MINISTERIE VAN VERKEER EN WATERSTAAT

Nr. 31019151

RIJKSWATERSTAAT ZEELAND

voor het verbeteren van de glooiingconstructie ter plaatse van de Stormesandepolder en polder De Breede Watering Bewesten Yerseke tussen dp 1578+50m en dp 1621+43m met bijkomende werken in de gemeenten Goes en Kapelle

DWARSPROFIEL 14 bestaand

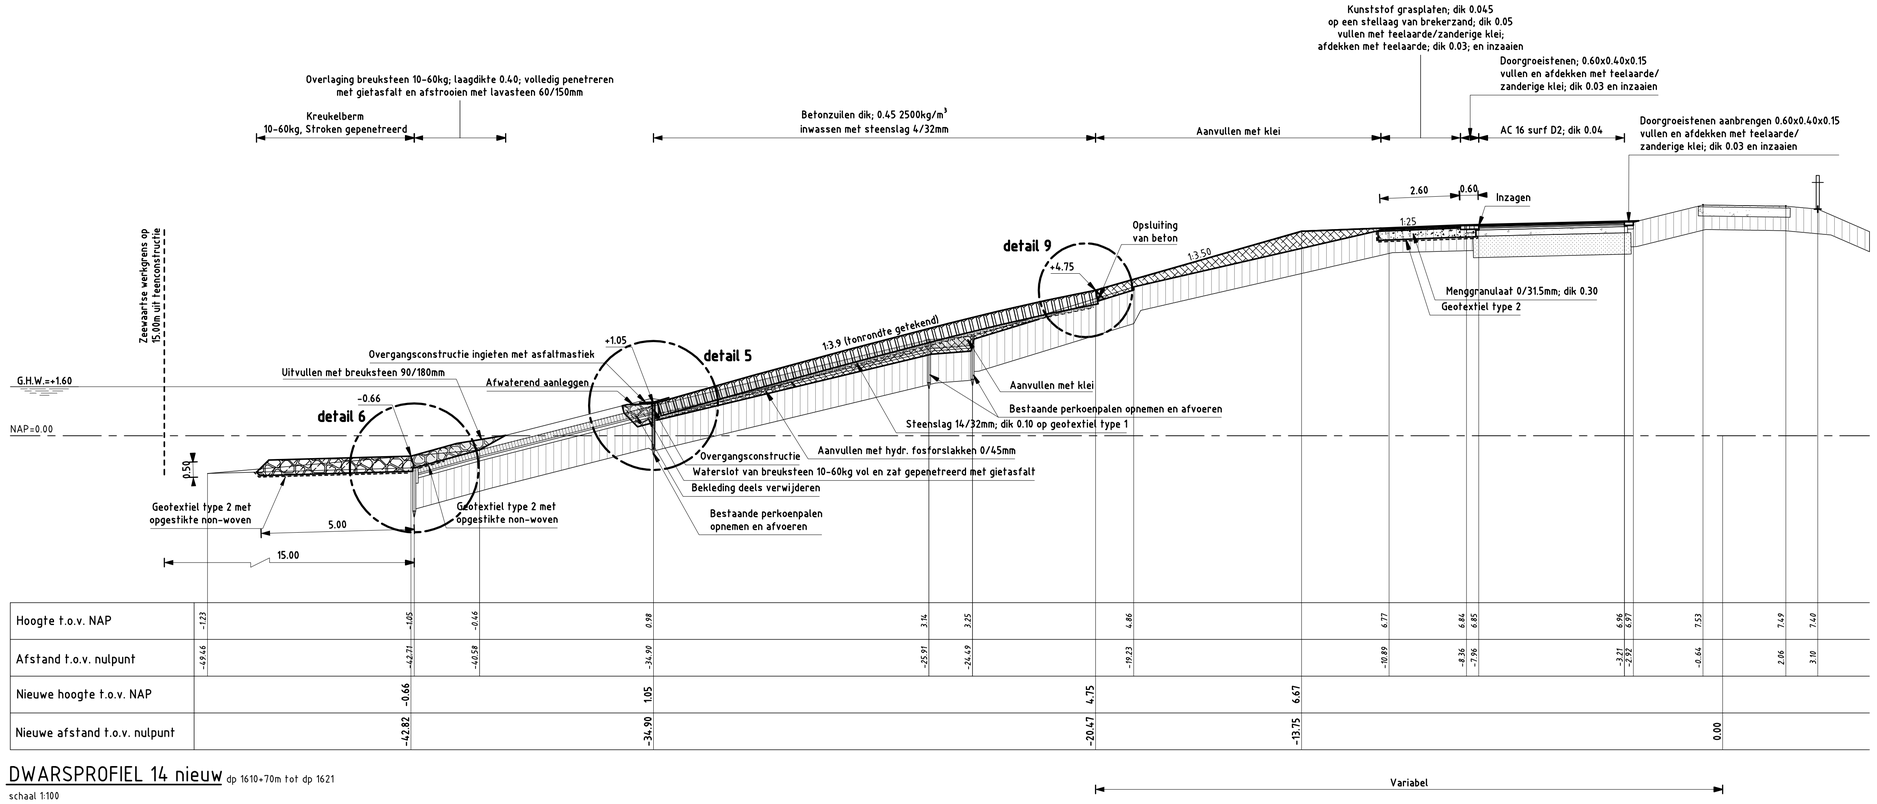
ZLRW-2009-01115;	Teksten aangepast Detail 14 aangegeven In verklaring Open steenasfalt aangegeven
ZLRW-2009-01116;	In verklaring Open steenasfalt aangegeven Arcering toegevoegd
ZLRW-2009-01117;	In verklaring Open steenasfalt aangegeven
ZLRW-2009-01118;	Taludhelling gewijzigd van 1:2.76 naar 1:2.8 Detail 14 aangegeven In verklaring Open steenasfalt aangegeven Teksten aangepast
ZLRW-2009-01119;	Teksten aangepast Details 13 en 14 aangegeven Brekerzand onder doorgroeistenen aangegeven
ZLRW-2009-01120;	Teksten aangepast Details 13 en 14 aangegeven Brekerzand onder doorgroeistenen aangegeven
ZLRW-2009-01121;	Teksten aangepast Details 13 en 14 aangegeven Waterslot aangepast Brekerzand onder doorgroeistenen aangegeven
ZLRW-2009-01122;	Detail 1; Teen afgedekt met breuksteen Detail 4; Fosforslakken aangegeven onder betonzuilen Detail 5 en 7; Paallengte gewijzigd van 1.50 naar 1.80 Detail 7; Waterslot aangepast Detail 13; Brekerzand onder doorgroeistenen aangegeven Teksten duidelijker aangegeven Arceringen aangepast
